改善箇所説明図

不具合の内容

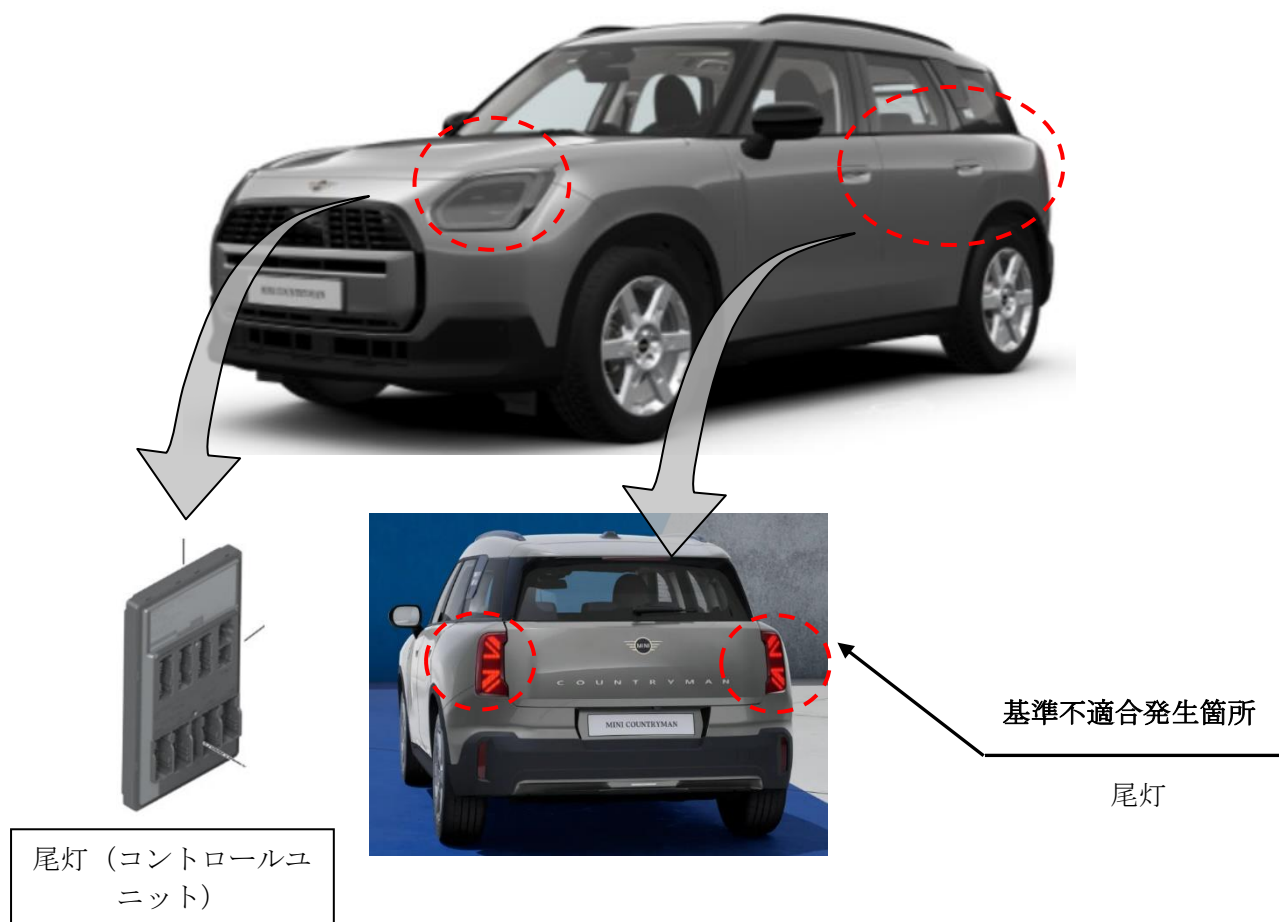
注) は、ソフトウェアを書き換える部品を示す。

車両を解錠する際のアンサーバック機能において、コントロールユニットの点灯プログラムが不適切なため、アンサーバック灯火時にすべての灯火ブロックが同時点灯し、アンサーバック終了までに僅かに3秒を超過する。そのため、保安基準に適合しない。

全車両、当該コントロールユニットを正しいソフトウェアに書き換える。

- 販売店に入庫し、診断機に接続することにより実施する。
- 準備が整い次第、対象車両へ遠隔配信にて配信し、使用者自身でインストールする。

識別：作業完了車は、液晶モニターの設定画面で表示させることが出来るプログラムのバージョンが、11/2024.50 以上であることにより識別する。
